Avis IRSN/2019-00097

Objet : Avis de l'IRSN sur les réponses apportées par le LOA aux réserves concernant son dossier de demande d'autorisation d'utiliser dans les locaux de l'ENSTA (91) un accélérateur laser-plasma, émettant des rayonnements X à une énergie maximale de 25 MeV

Figure 1 - Plan de la casemate et des locaux adjacents

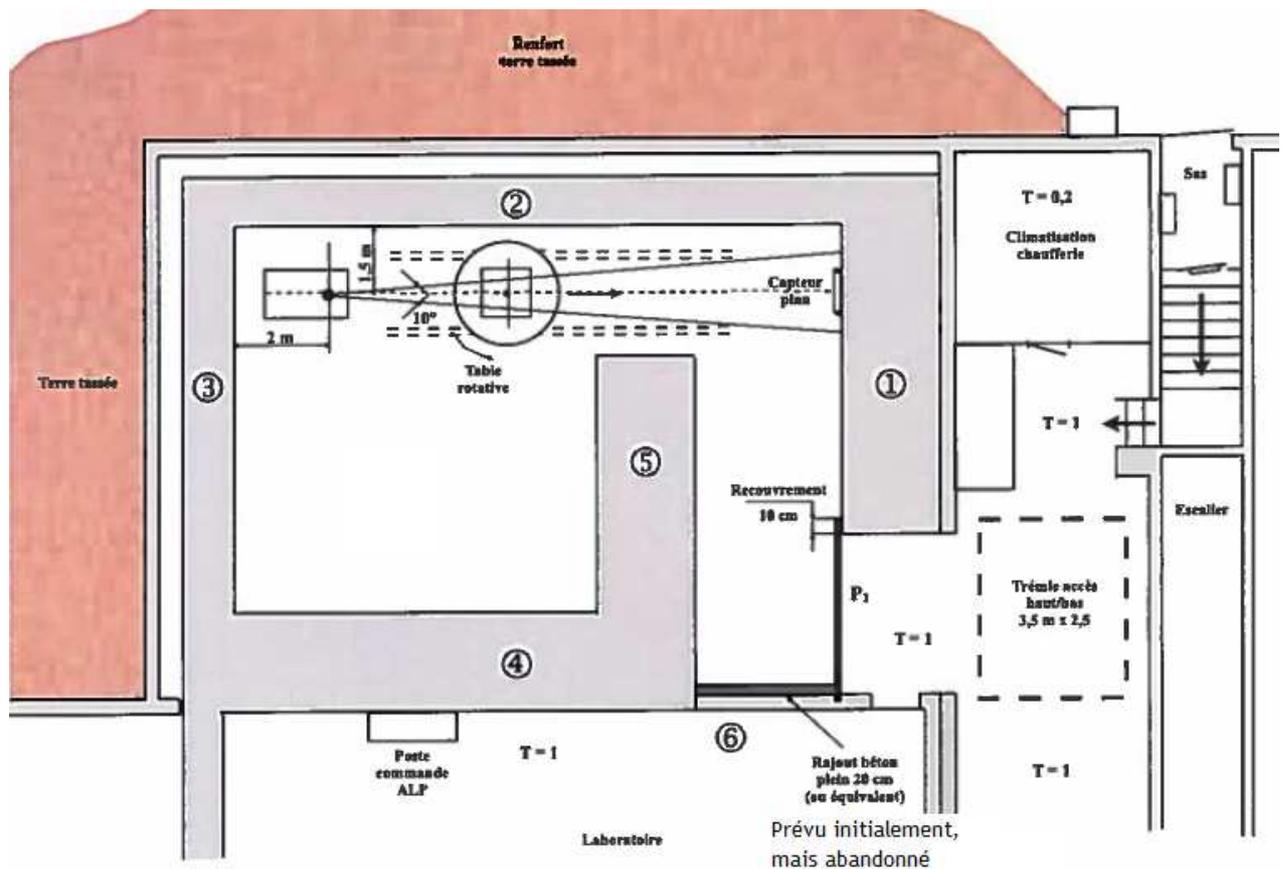
Le prototype sera installé dans une casemate déjà existante (cf. figure 1) sur le site de l'ENSTA, à Palaiseau (91). Cette casemate a fait l'objet de modifications pour l'adapter à l'utilisation du nouvel appareil.

Réserve n°1 : demande de réalisation d'une nouvelle étude de dimensionnement de la casemate, tenant compte du risque radiologique dû aux rayonnements X et aux neutrons dans les locaux adjacents et intégrant les éléments non pris en compte dans la première étude (pièce radiographiée, panneau de détection, protections de plomb dans la chicane, discontinuités dans le dimensionnement etc.).

La géométrie modélisée par l'exploitant prend en compte l'ensemble des éléments présents (enceinte d'interaction en aluminium, pièce radiographiée, panneau de détection, cloisons de plomb et de polyéthylène dans la chicane, renforcement de 20 cm de béton ajouté au mur 4 etc.), ainsi que les discontinuités du dimensionnement. **L'IRSN estime que la modélisation de la géométrie présentée par l'exploitant est satisfaisante.**

Figure 2 - Cartographie du DeD (en $\mu\text{Sv/h}$) dans la casemate et les locaux adjacents

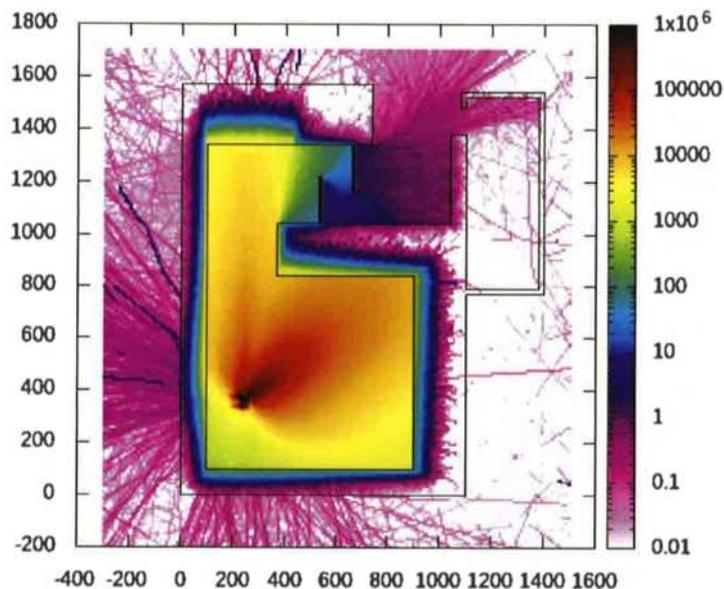
Pour ce qui concerne les résultats obtenus par l'exploitant à l'issue de ses calculs, l'IRSN note que la prise en compte des éléments mentionnés ci-avant a eu pour effet de réduire les débits d'équivalent de dose estimés dans les locaux adjacents, par rapport à ceux estimés par l'exploitant dans le cadre de sa première étude. La figure 2 ci-après présente la cartographie du débit d'équivalent de dose (en $\mu\text{Sv/h}$) réalisée par l'exploitant dans la casemate et dans les locaux adjacents, pendant le fonctionnement de l'appareil.

L'exploitant indique que les locaux adjacents ne feront pas l'objet d'un classement radiologique (le débit d'équivalent de dose maximal estimé dans ces locaux étant de $0,07 \mu\text{Sv/h}$), à l'exception de la salle de climatisation-chaufferie, qui sera classée en zone surveillée (le débit d'équivalent de dose maximal estimé dans cette salle étant de $1,7 \mu\text{Sv/h}$). L'IRSN estime que la délimitation des zones envisagée par l'exploitant dans son installation est satisfaisante au regard de la démarche de réduction des risques (principe ALARA) et des valeurs de débit d'équivalent de dose estimées par calcul.

En conclusion, l'IRSN estime que la nouvelle étude de dimensionnement présentée par l'exploitant est satisfaisante.
